DZP.371.104.2019

**„Budowa budynku Collegium Medicum  
Uniwersytetu Kardynała Stefana Wyszyńskiego w Warszawie  
wraz z rozbiórką budynku dydaktycznego”  
numer postępowania: DZP.371.104.2019**

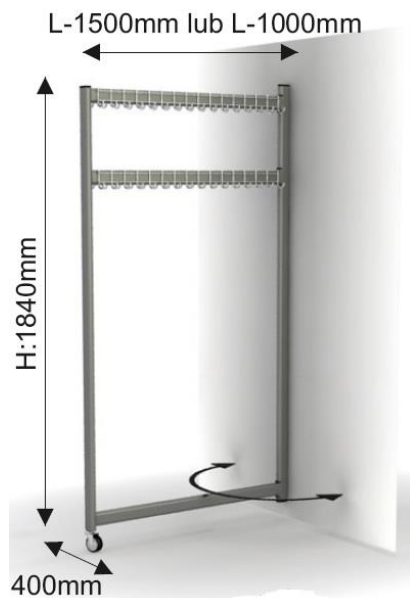
Prosimy o wskazanie między jakimi pomieszczeniami występuje okno higieniczne Ow7 z zestawienia okien wewnętrznych.

**Odp.: Między pomieszczeniem 2.23 a komunikacją zaprojektowano śluzę podawczą - dwa okna po obu stronach śluzu Ow6+Ow7. Należy wycenić zarówno okno Ow6 jak i Ow7. Obydwa okna mają zostać zamontowane. Poniżej wniesiona szpilka Ow7.**
